ALPS処理水希釈放出設備及び関連施設の新設について

2022年2月1日

ALPS処理水の海洋放出設備の申請内容等に係る主要な論点※1

に対する回答

2.10 緊急遮断弁の動作条件

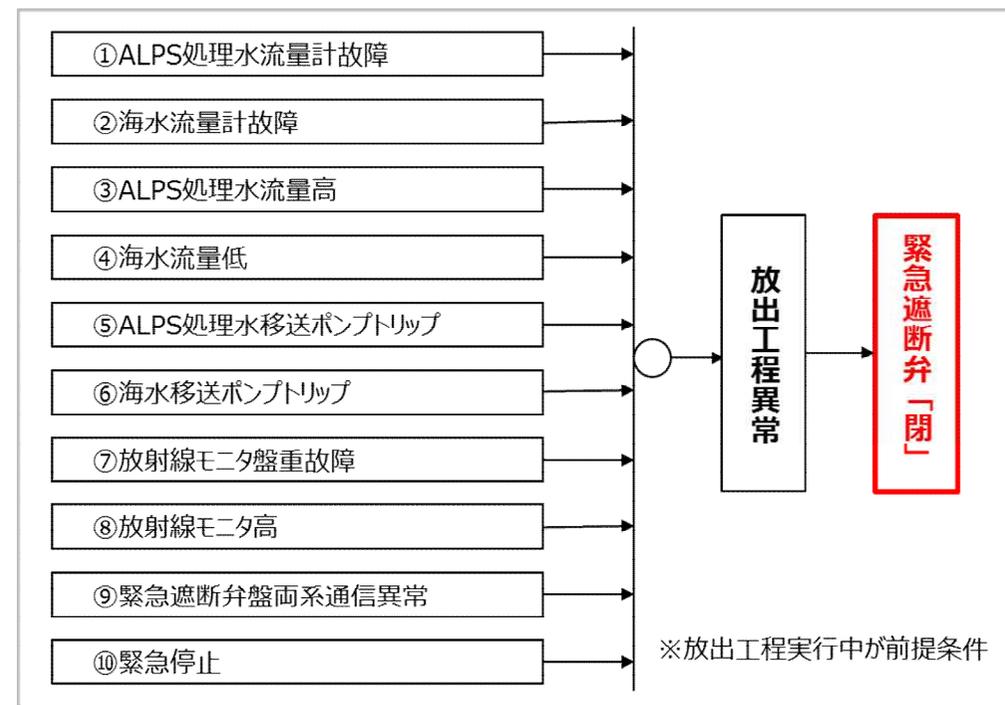
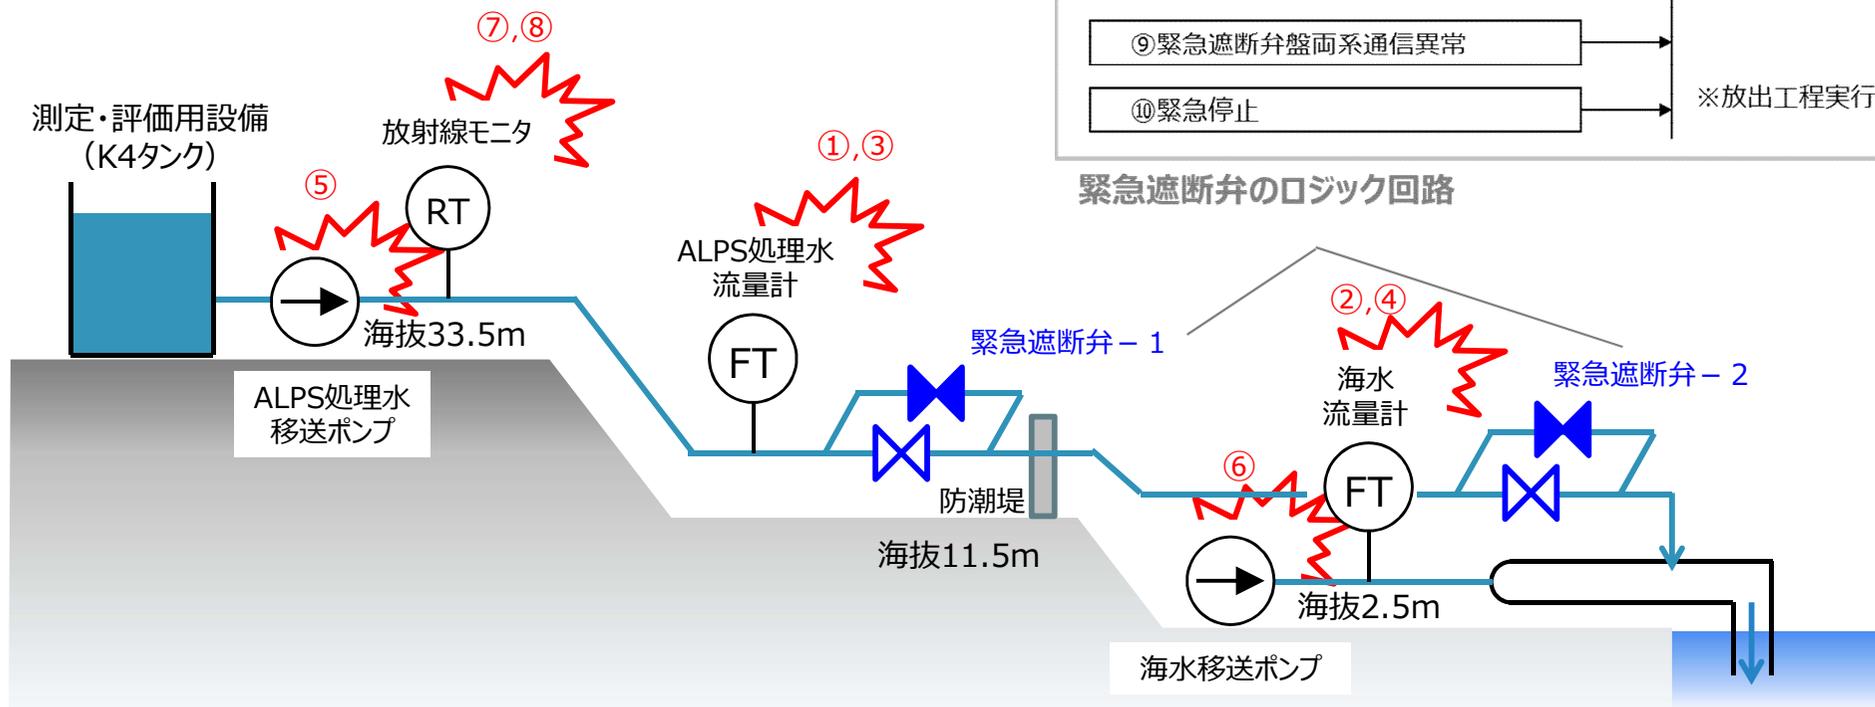
- インターロック機構については、それに期待する役割、ロジック回路及び各種設定値の考え方などを整理して説明すること。

- 緊急遮断弁が“閉”となる動作条件は下図の通りであり、これにより『意図しない形でのALPS処理水の海洋放出』を防止する設計となっている。
- なお、各種異常検知時においても健全な海水移送システムは運転を継続し、可能な限り希釈を行い続けるロジックとなっている。

緊急遮断弁のロジック回路

【補足】緊急遮断弁-2の単一故障時の放出量評価

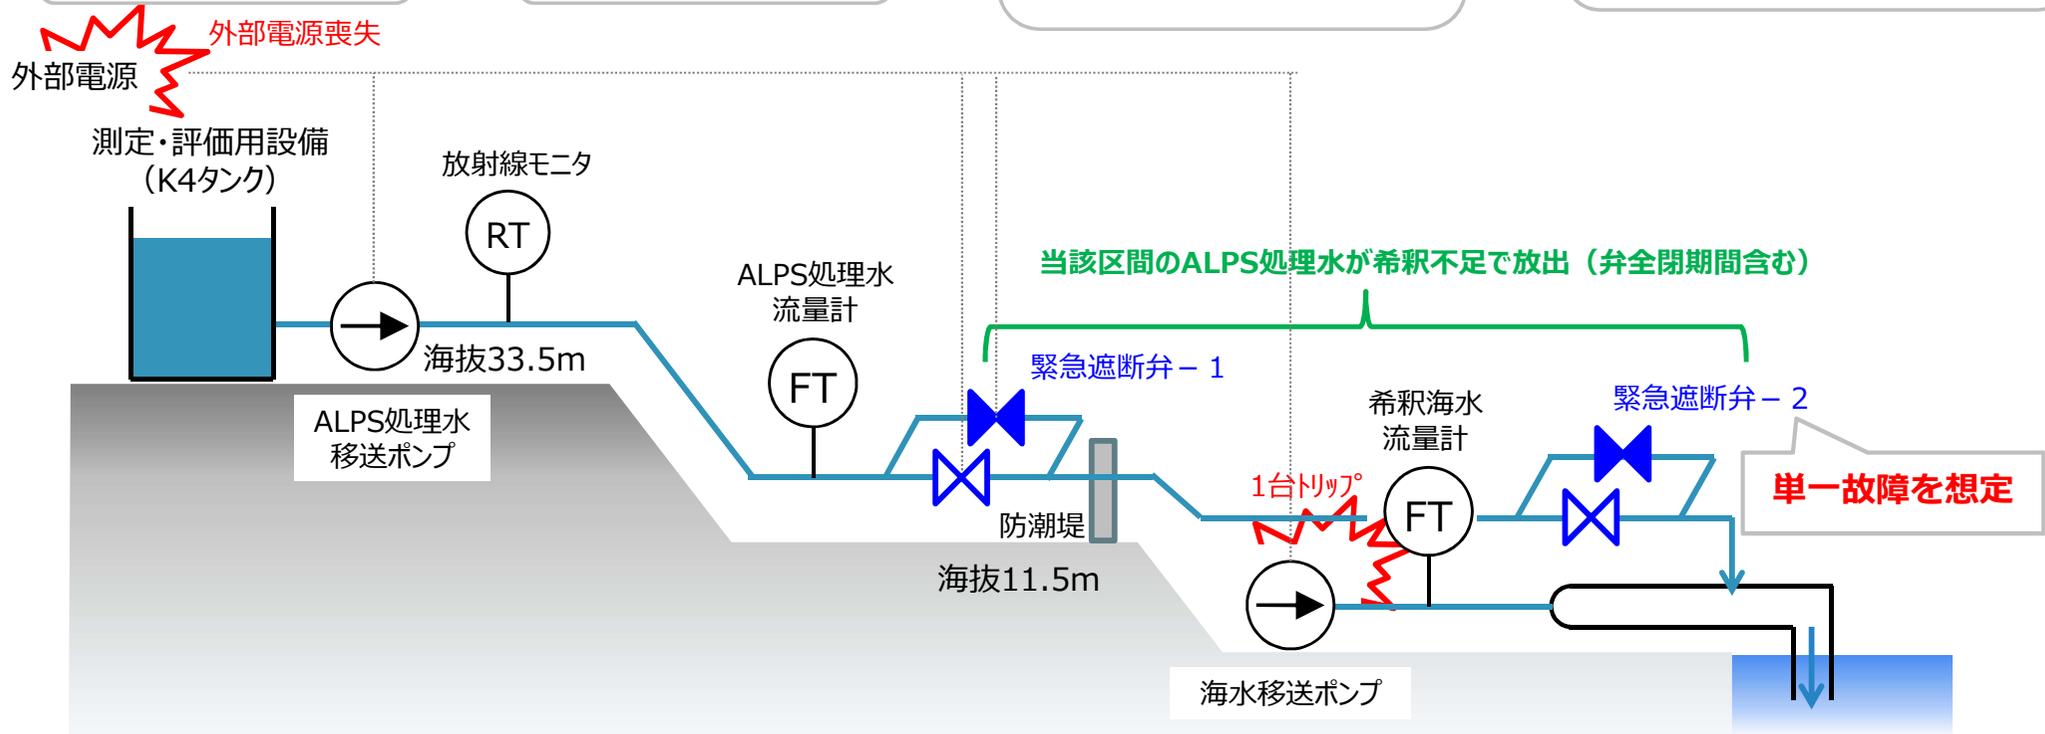
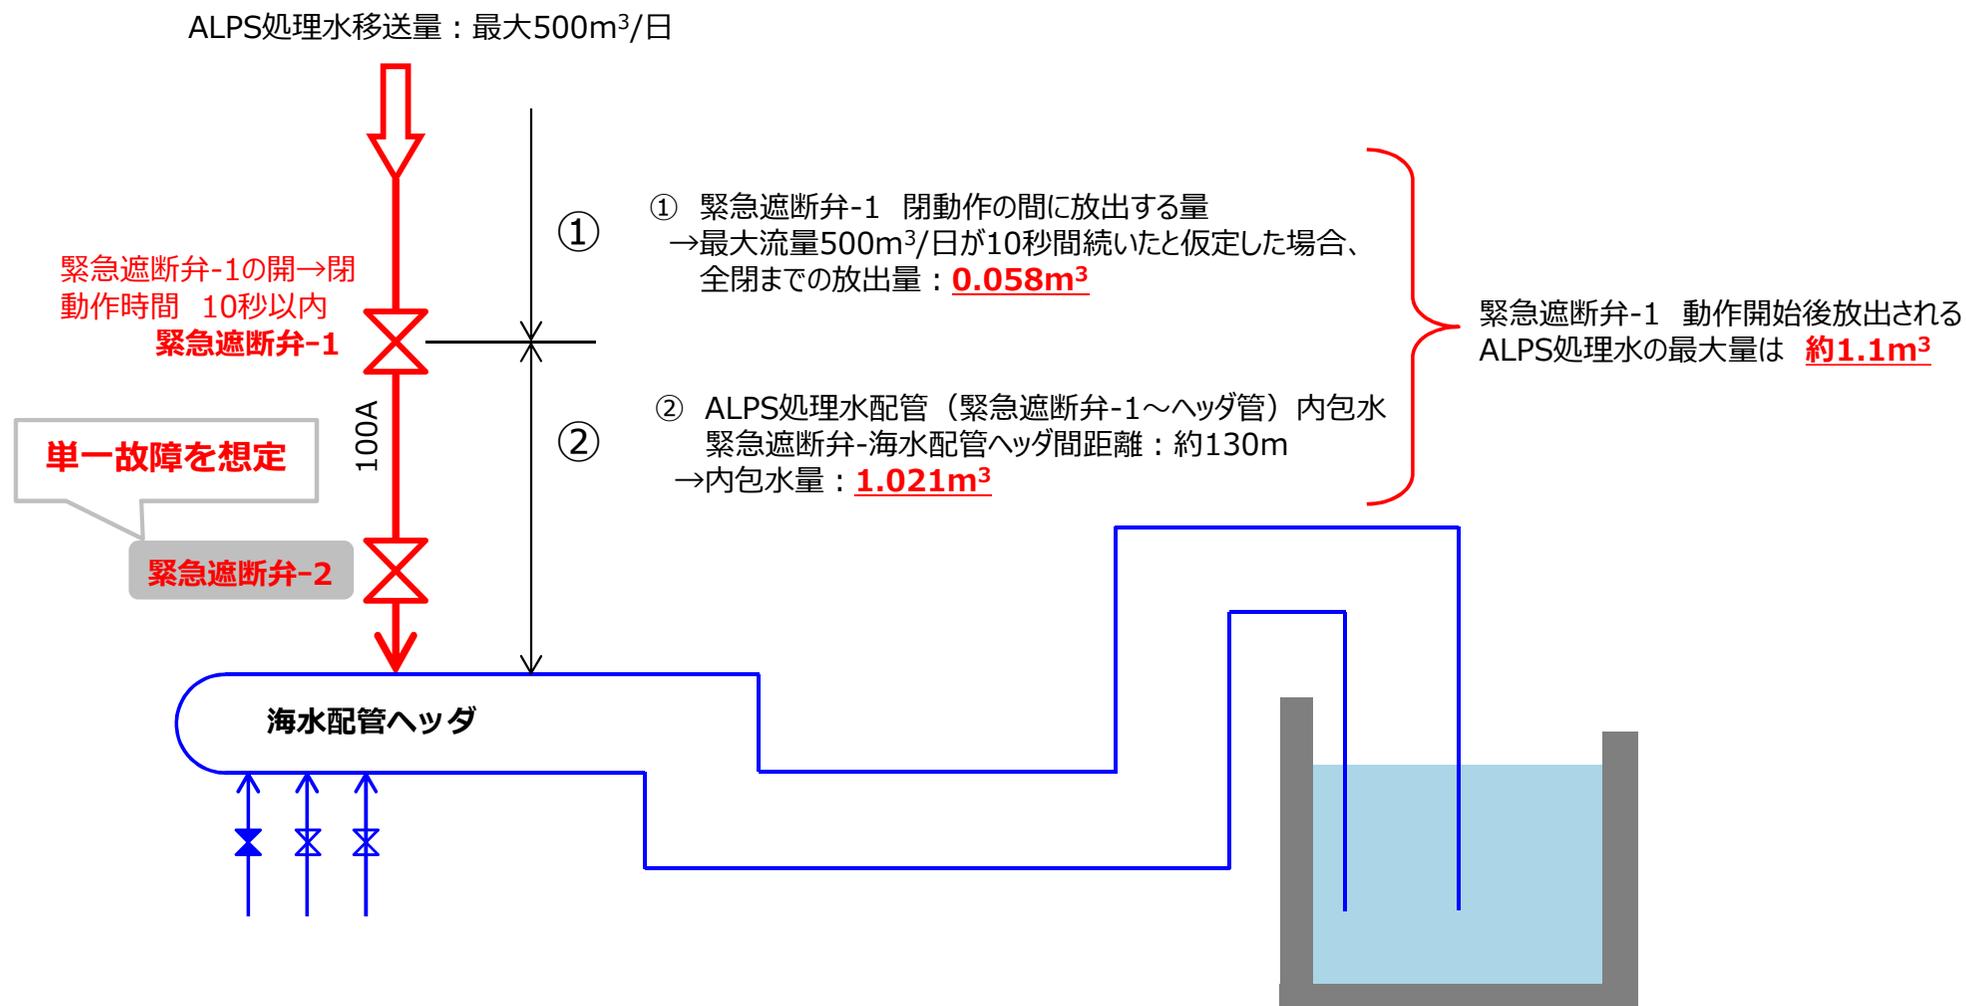
- ALPS処理水の海洋放出時に機器の故障等により異常が生じ、意図しない形でALPS処理水が海洋へ放出される事象（以下「異常事象」という。）が発生した場合において、当該事象に対処するために必要な設備、体制及び手順を説明するとともに、これらによる対策を講じた場合の放出量を評価すること。
- 上記の評価に当たっては、ALPS処理水の放出量の観点で最も厳しい異常事象を選定し、その解析においては、結果が最も厳しくなるような機器の単一故障等を仮定すること。

| 起因事象 | 影響 | 影響緩和機能の単一故障等 | 評価結果 |
|----------------------|----------|---|---|
| 外部電源喪失 | 全ポンプトリップ | 本来、緊急遮断弁が動作するが、ここでは当該機器の単一故障を想定 (影響の大きい、緊急遮断弁-2の故障を想定) | 緊急遮断弁-1が全閉となるまでの時間、ALPS処理水が希釈不足で放出する。 放出量：約1.1m³ |

- 当該放出量（約1.1m³）は、現在計画しているALPS処理水放出量（～500m³/日）と比較すると十分少ない量であることを確認。
- このことから、ALPS処理水希釈放出設備の設計・運用は、当社として安全上十分であることを確認した。

図 海域モニタリング地点

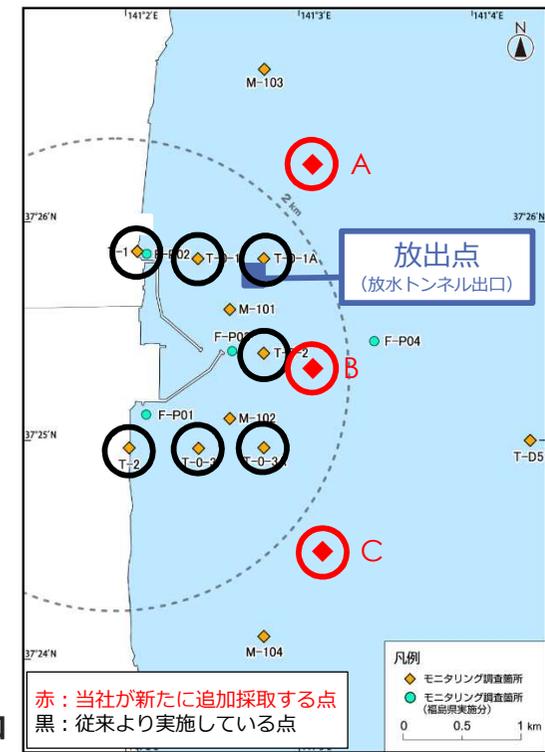
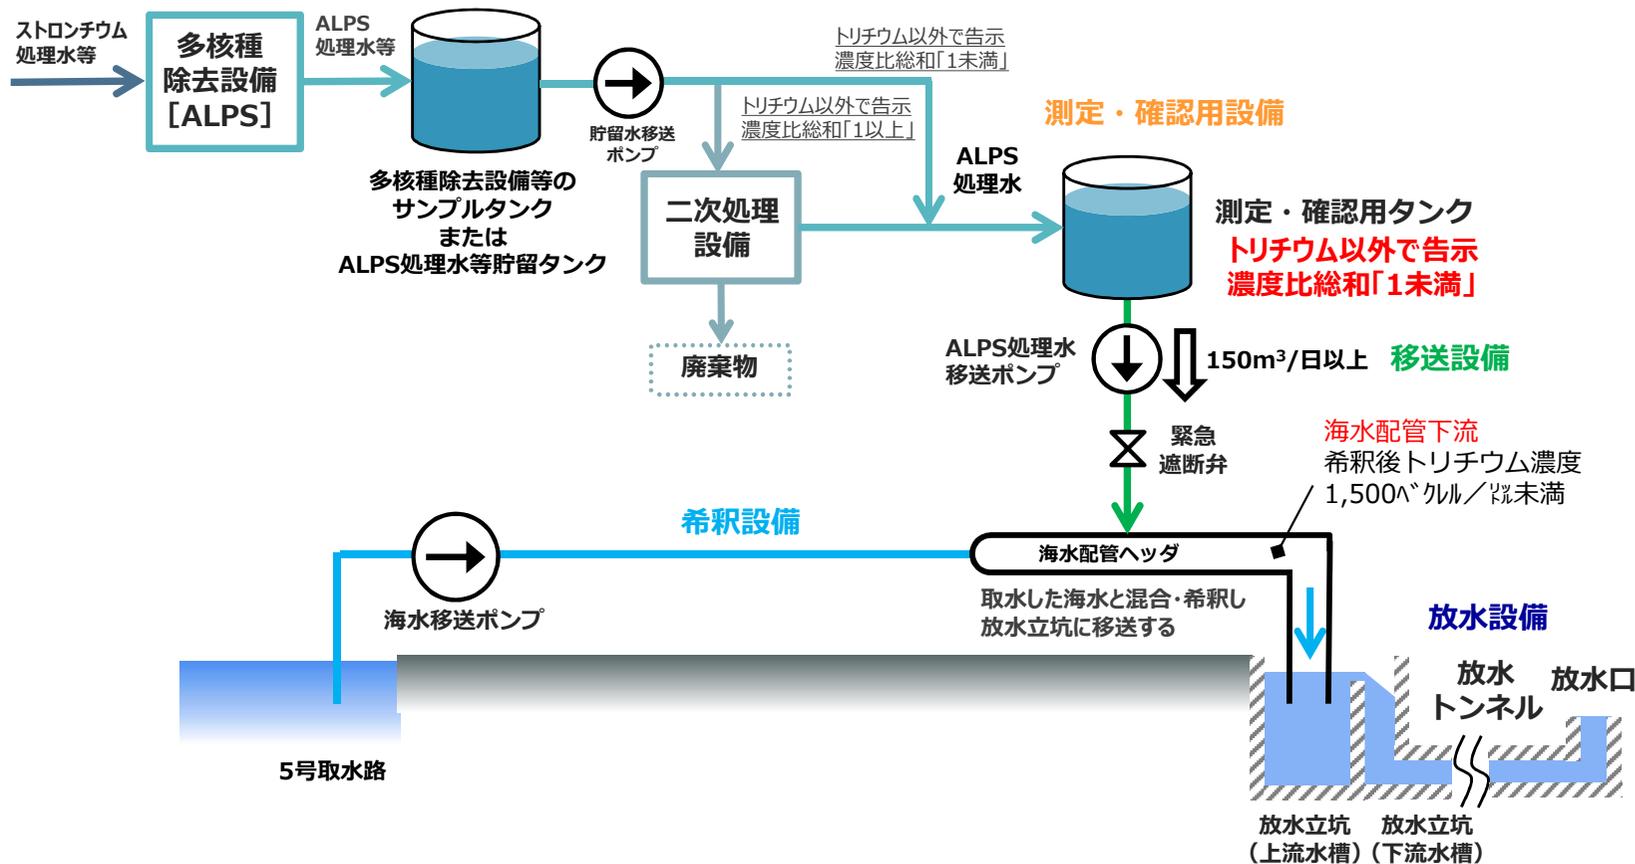
- 海域モニタリングにおいて異常値が確認され、放出を停止することとなる際の判断基準及び対応手順を説明すること。

- モニタリング方針
 - 考え方：ALPS処理水は、多核種除去設備にて浄化処理を実施していることから、異常の判断には、浄化処理ができないトリチウムをモニタリング対象にする。
 - 実施内容：ALPS処理水の放出により海域への影響確認をモニタリング※にて実施し、異常値が確認された場合は放出を停止する。
※：従来の7カ所に新たに3カ所を追加（右下図）
 - 異常値の設定：モニタリングデータから変動範囲を見極め、異常値を今後設定していく。

- ① 異常値を確認した場合は、速やかに放出を停止する。
- ② 放出中毎日実施する海水配管下流の分析結果、流量計の記録の確認等を行い、放出の異常の有無を確認する。
- ③ 放出に異常が確認された場合は、放水立坑や海水配管等の設備異常、ならびに希釈操作の口グ確認等の運用管理面などを調査し、必要な対応を講じたうえで放出を再開する。
- ④ 放出以外による場合、上昇要因の調査を行い、原因を特定し、放出が可能な状況になったことを確認のうえ放出を再開する。
- ⑤ 放出再開後、3日間にわたり10地点の海水サンプリングを実施し、海域モニタリングに異常が無いことを確認する。
